改善箇所説明図①

改善箇所説明図②

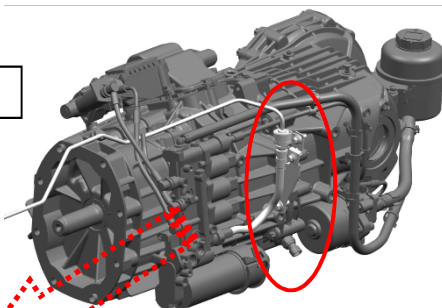
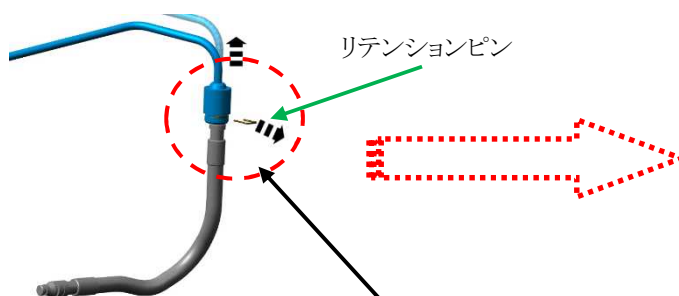
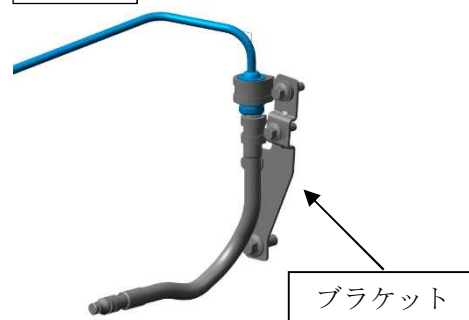
半自動式油圧クラッチにおいて、クラッチ油圧パイプ接続部の振動に対する評価が不十分なため、エンジンの振動等により、接続部の固定金具（リテンションピン）が外れ、当該パイプが損傷することがある。そのため、クラッチオイルが漏れ、そのままの状態で使用を続けると、警告灯が点灯して変速不能となり、最悪の場合、停車時にギヤをニュートラルにできず、エンストして再始動できなくなるおそれがある。

全車両、クラッチ油圧パイプを点検し、

①油圧パイプに損傷がない場合は、パイプ接続部に振動を低減させるブラケットを追加する。

②油圧パイプに損傷がある場合は、当該パイプを新品に交換し、パイプ接続部に振動を低減させるブラケットを追加する。

識別：改善後、エンジンルーム右側上部サスペンションマウント固定用ナットに白色ペイントでマークする。

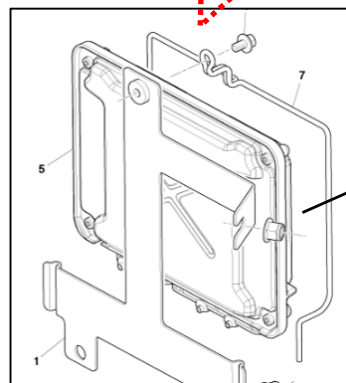
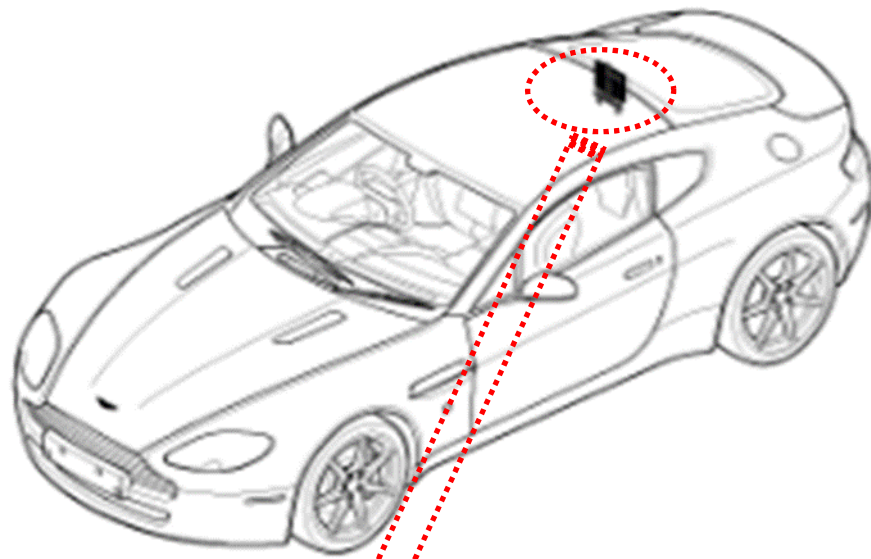
トランスミッションに関する整備時において、作業要領書の指示が不適切なため、トランスミッションコントロールモジュールの制御プログラムが正しく設定されていないことがある。そのため、自動変速モードで走行した場合、半クラッチ状態が長くなり、そのままの状態で使用を続けると、クラッチ温度が上昇し、警告灯が点灯するとともに変速不能となるおそれがある。または、走行開始直後、ニュートラルになるおそれがある。

全車両、トランスミッションコントロールモジュールの制御プログラムを変更する。

識別: 作業完了後、エンジンルーム左側上部サスペンションマウント固定用ナットに黄色ペイントでマークする。
